COMMUNE DE VILLENEUVE

MODIFICATION DE DROIT COMMUN N°6 DU PLAN LOCAL D'URBANISME (PLU) DE
VILLENEUVE

PIECE E : AVIS DES AUTORITES SPECIFIQUES

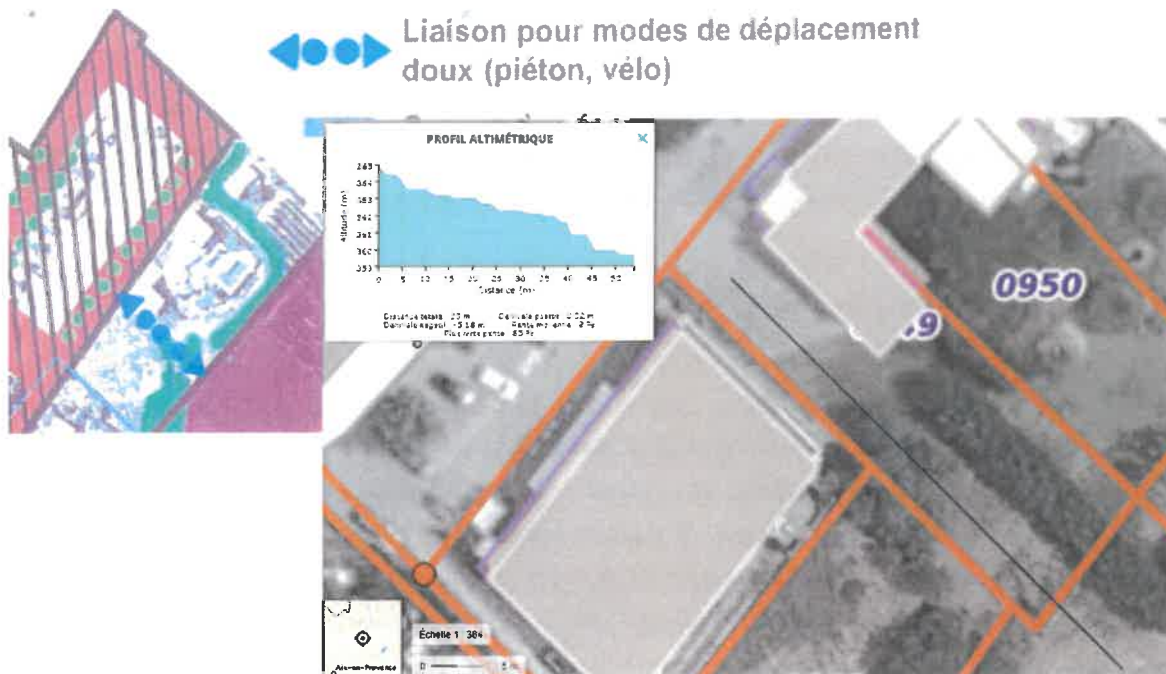
Dans le PLU opposable, l'OAP de la Ricaude mentionne la possibilité de construire des bâtiments collectifs en R+2. Dans le projet, la hauteur des bâtiments devient limitée à un étage (R+1). Si la densité de logement annoncée, 27 logements par hectare, est compatible avec les dispositions du SCoT DLVA, il vous appartient de justifier l'évolution de la règle de hauteur au sein de l'OAP.
